**OGGETTO: Pratica 141 - Istanza Prot. N° 0006766 del 01/07/2022
D.Lgs. 152/2006 e s.m.i. e L.R. 04/2018 e s.m.i. - Procedura per il rilascio del
P.A.U.R. del provvedimento di V.I.A. relativi al progetto di realizzazione del
"Parco Eolico Monte Croce di Ferro" nel comune di Borgo Val di Taro
proposto da Borgotaro Wind Srl.
Segnalazione inerente le richieste di integrazione e trasmissione osservazioni.**

Oggetto: Parco eolico Monte Croce di Ferro

PROPOSTA Osservazioni al progetto “Parco Eolico del Monte Croce di Ferro”

Figura 1: Mappa degli aereogeneratori e delle captazioni idriche

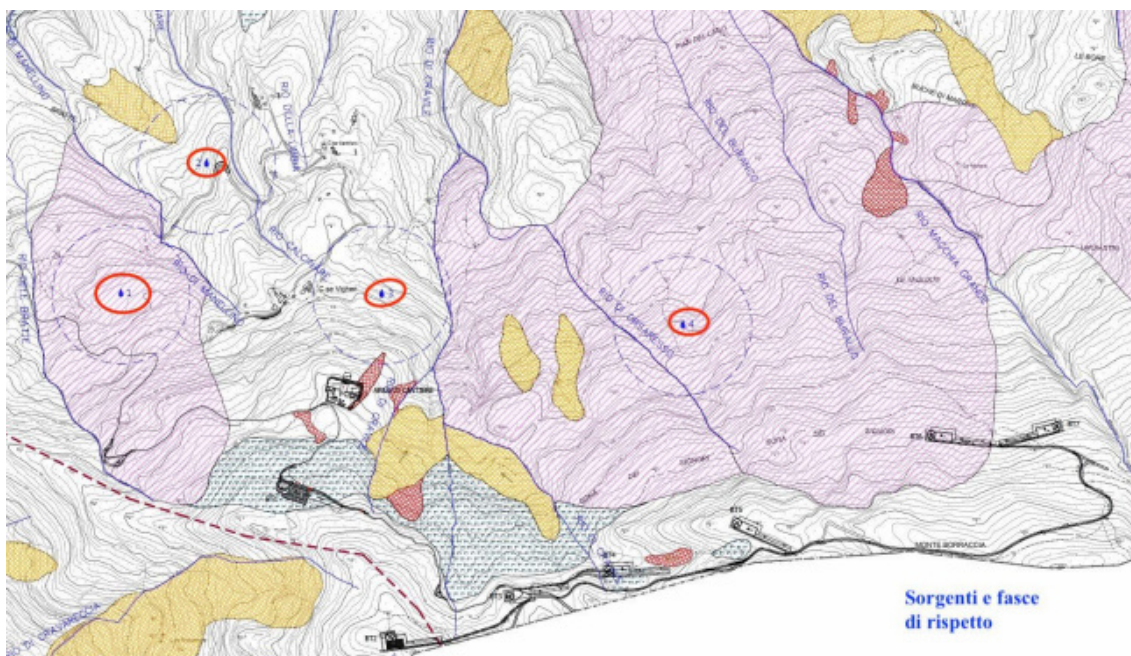
Si chiede uno studio approfondito che miri a scongiurare ogni interferenza con le falde sotterranee e le captazione (in numero di 4) dell'acquedotto dei Vighini. Tale acquedotto che prende origine dal Monte Molinatico rappresenta una struttura indispensabile e insostituibile per il paese di Borgo Val di Taro (PR).

Ulteriormente si chiede un benestare e un parere tecnico su tale studio dell'ente gestore MONTAGNA 2000 con competenze tecniche e conoscenza del territorio oggetto di intervento.
